4. ボディ

4-1 ボディ構造

BS-04572

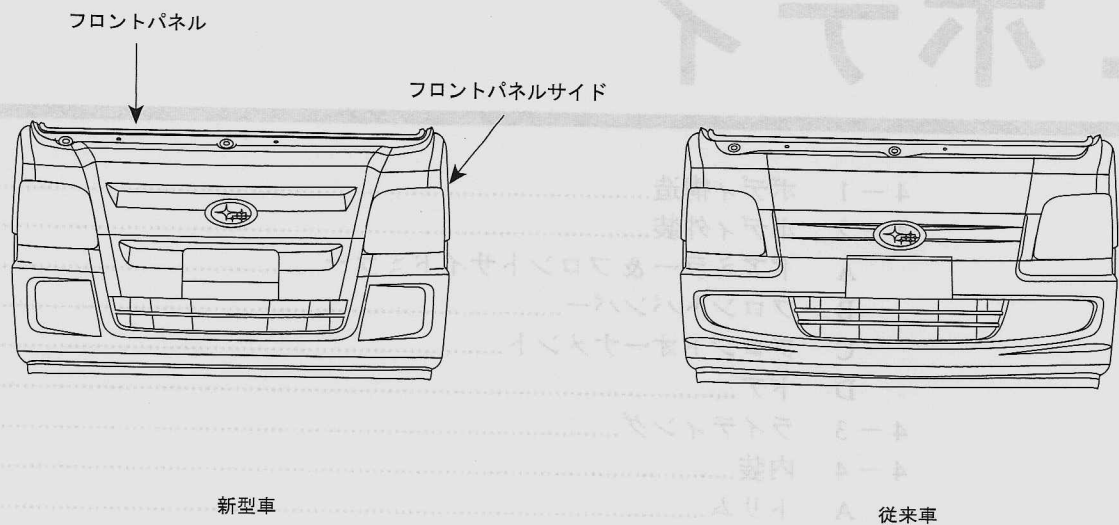
- 商品性向上のため、外観意匠（板金パネル面）を変更しました。
- フロントグリルを廃止しました。

BS-04574

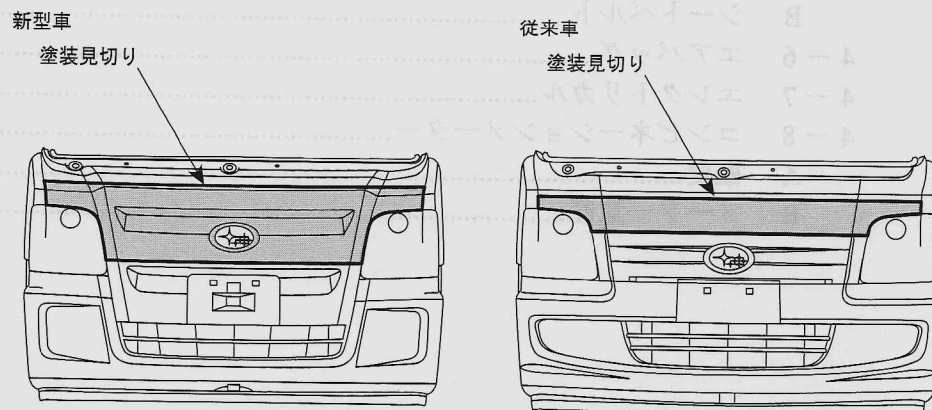
- 商品性向上のため、赤帽車の外観意匠（塗装見切り線）を変更しました。

BS-04573

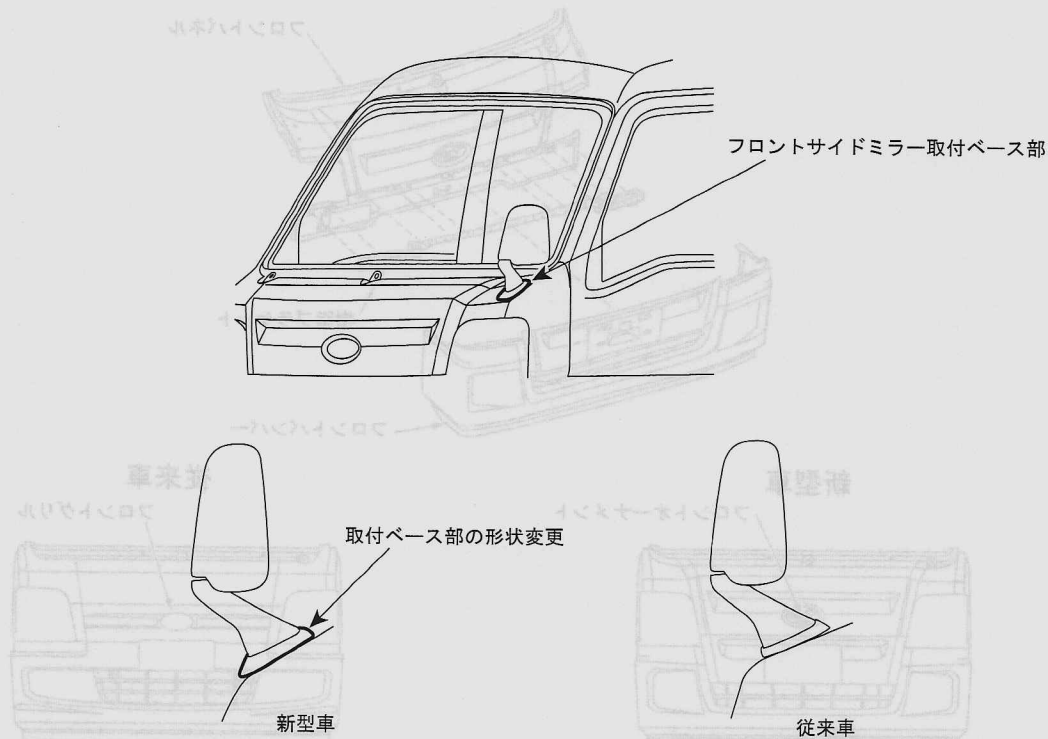
- 前面意匠の変更に伴い、フロントサイドミラー取付けベース部形状を変更しました。

BS-04575

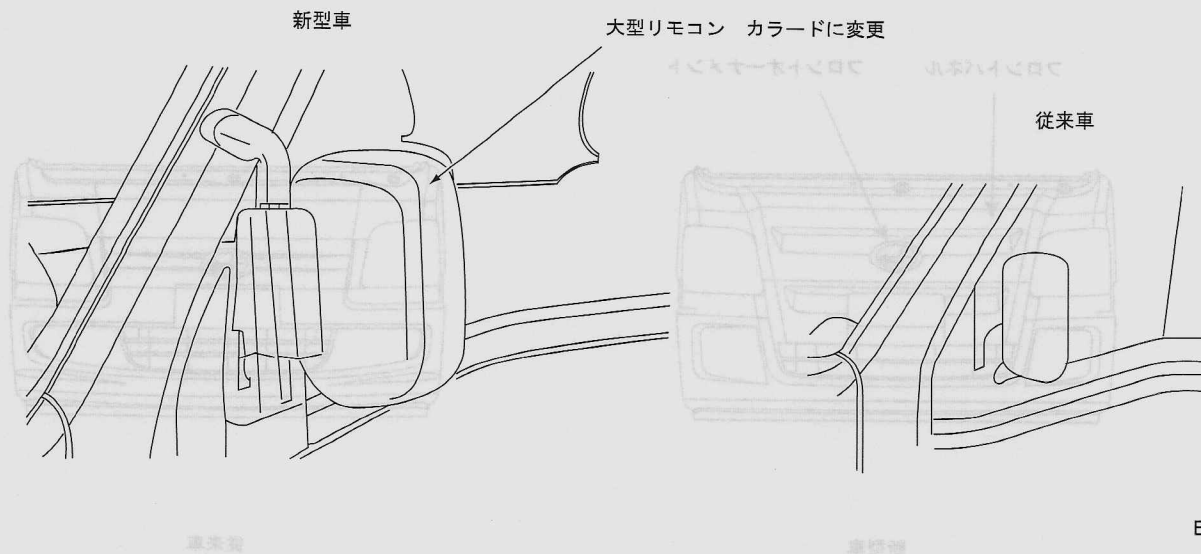
- 従来車ディアスワゴンに採用していた大型リモコンカラードミラーを、ディアスバンに採用しました。

BS-04577

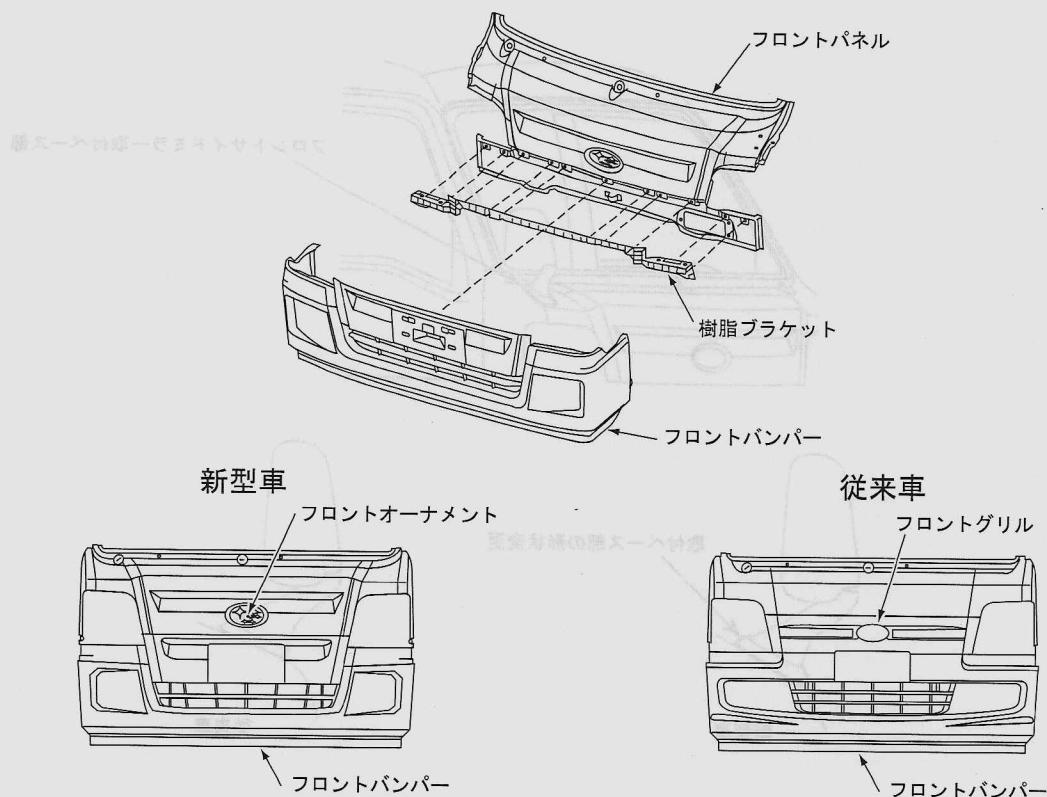
- 外観意匠変更に合わせて、フロントバンパーを新製しました。
- 大型樹脂ブラケットを採用することで、フロントパネルとの一体感を出し、質感を向上しました。
- 高剛性の材料を採用し、板厚を低減することで軽量化しました。

BS-04625

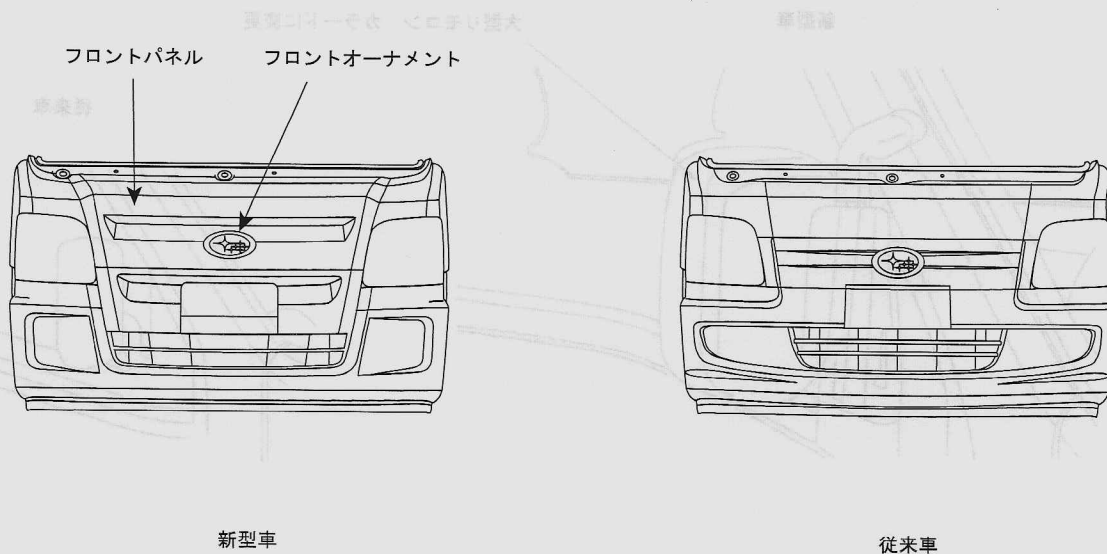
フロントパネル新製に伴い、フロントパネル上に大型オーナメントを設定しました。

BS-04579

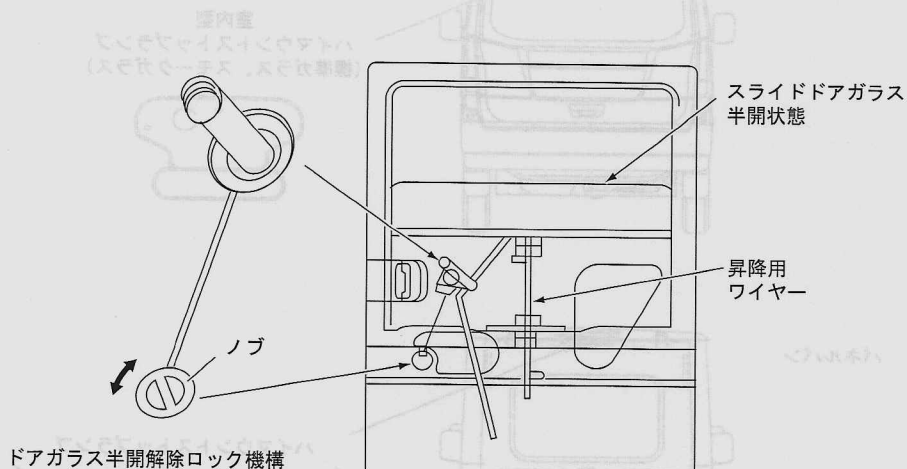
従来車ディアシワゴンに採用していたフル昇降対応（中間ストッパー機構付）レギュレーターを、ディアシバンに採用し、スライドドアガラスのフルオープンを実現しました。

BS-04578

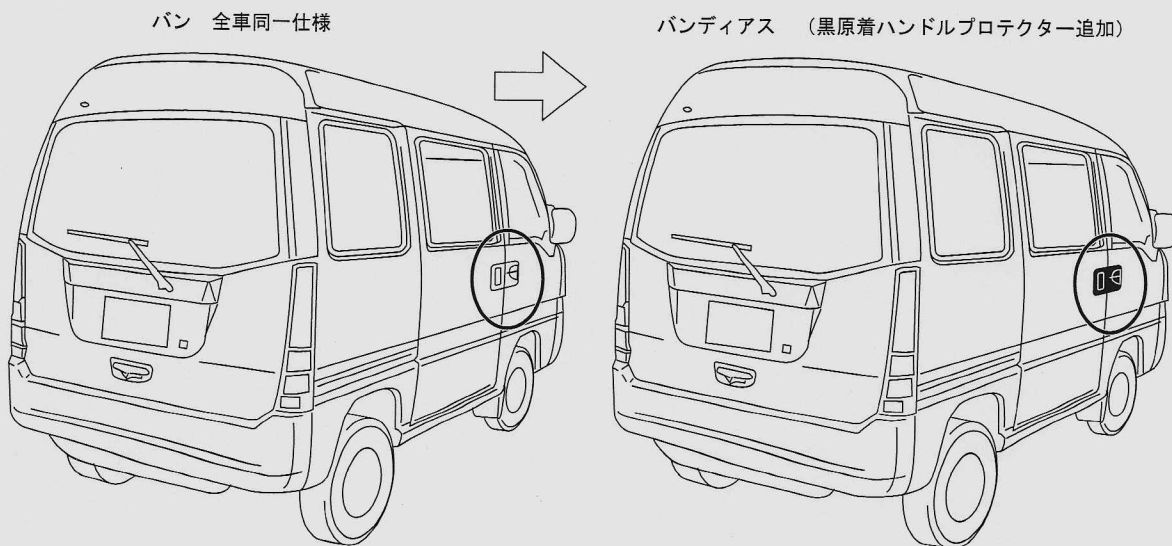
従来車ディアシワゴンに採用していたドアアウターハンドルプロテクターを、ディアシバンに採用しました。

BS-04576

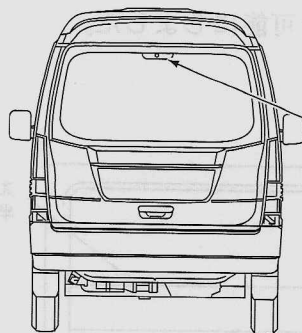
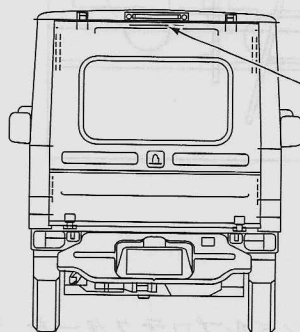
法規対応のため、バンおよびパネルバンにハイマウントストップランプを設定しました。

A: トリム

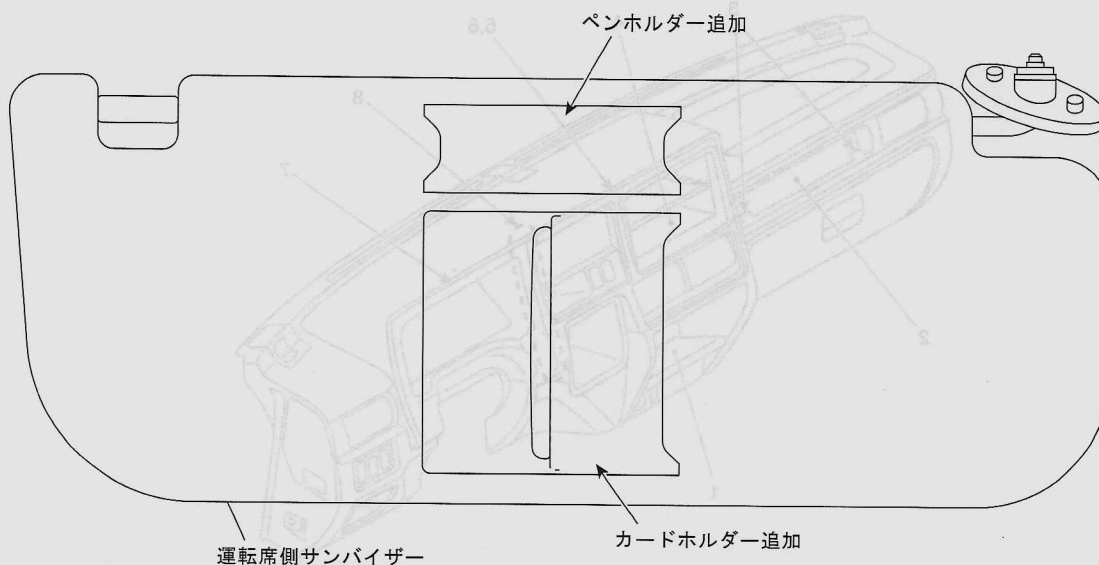
- ・従来車ディアスワゴンで展開しているフルトリム化を、ディアスバンに展開しました。
- ・ドアトリムの加飾表皮仕様を変更しました。(ディアスバン)

EI-02816

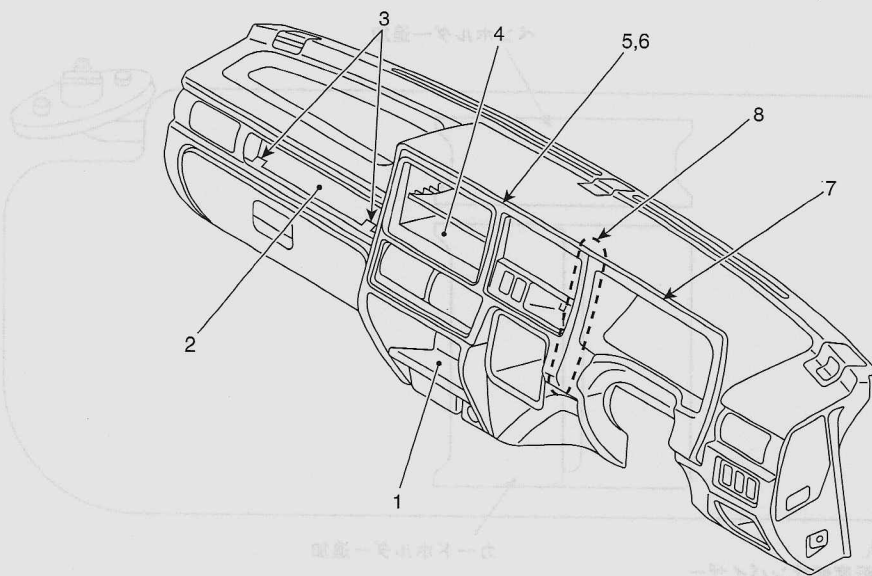
商品性向上のため、下記変更を織込み、インストルメントパネルの意匠を変更しました。(全車)

No.	変更内容
1	センター下側ポケットを大型化
2	グローブボックス上に物入れを設定
3	インパネフックを設定 (裏面からタッピング3点止め)
4	1DIN下ポケットを別体化 (2DIN交換時にセンターパネルの加工不要)
5	センターパネル大型化 (空調グリル含む範囲に拡大)
6	センターパネル固定方法変更 (ツメ→ツメ+内蔵クリップ)
7	バイザー固定方法変更 (ツメ+タッピング→ツメ+内蔵クリップ)
8	センターパネルとバイザーを嵌め合い構造 (センターパネルを後付け、先外し)

A: シート

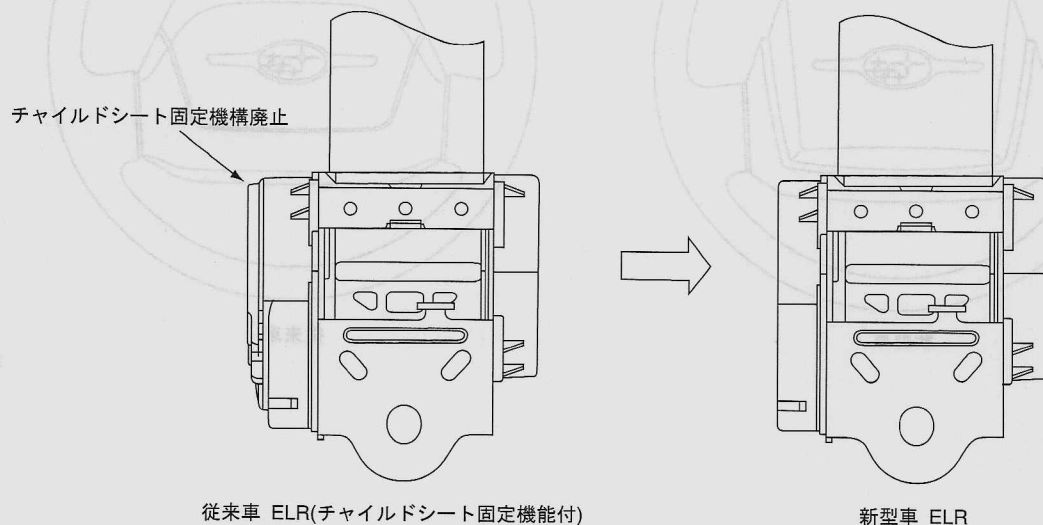
シート表皮の色を、ブルーからダークブルーに変更しました。

EI-02820

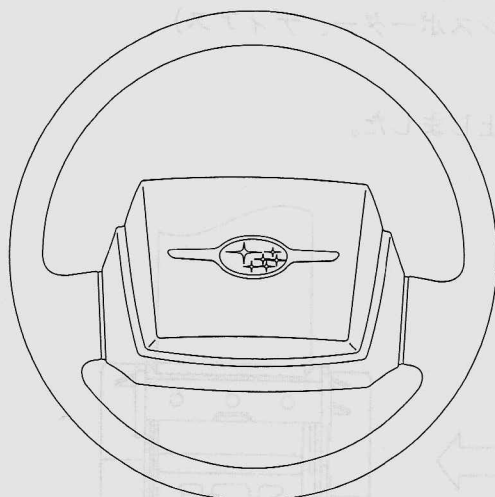
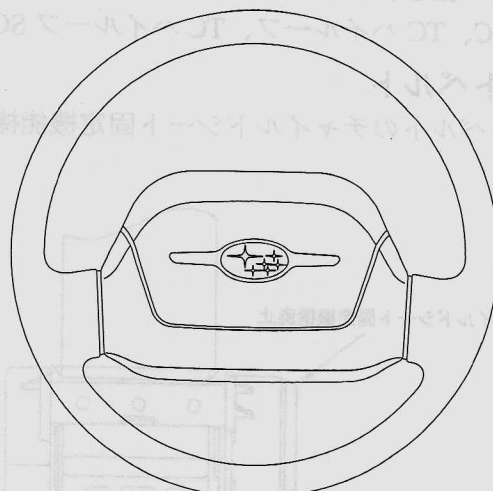
運転席エアバッグモジュールの意匠を変更しました。(全車)

1200081

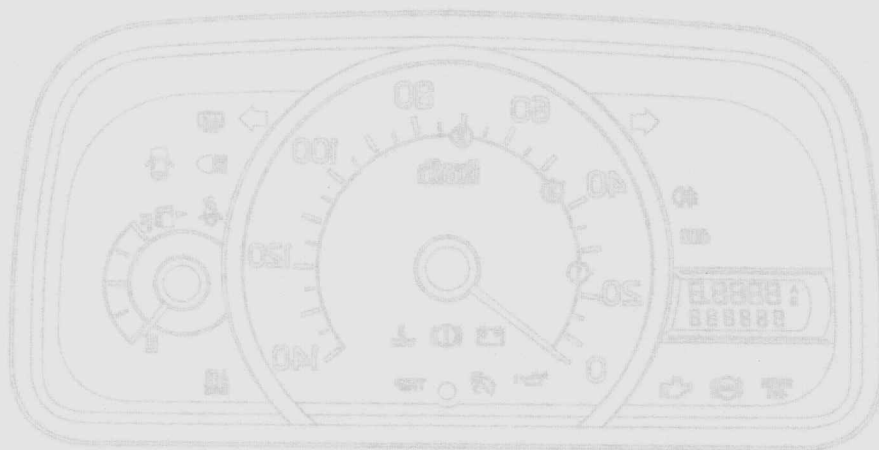
- NA 車に、房内サーミスタへのハーネス引回しを追加しました。(SC 車には装着済み)
- 法規対応でパネルバンにハイマウントランプが追加になるため、ルーフコードからハーネスを引回しました。(パネルバン全車)

ID100351

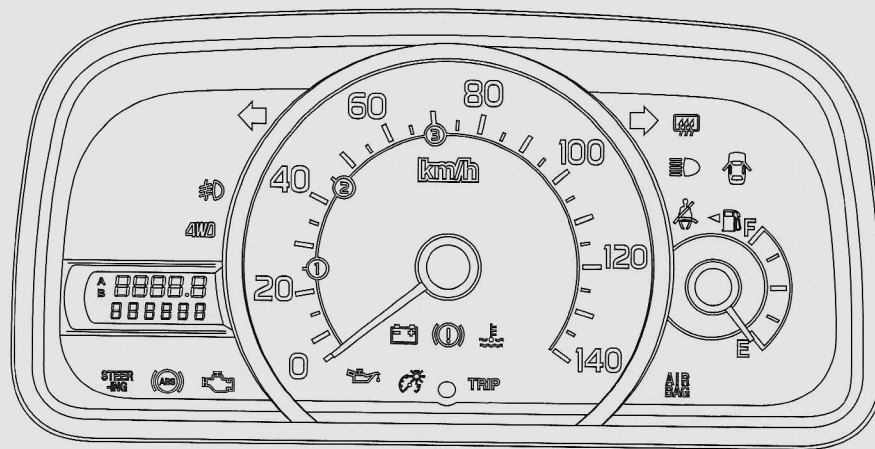
- グラデーション印刷を追加しました。(夜間発光しません。)
- 数字、アルファベットの書体を変更しました。
- 目盛り、レッドゾーンの意匠を変更しました。
- タコ無し MT メーター
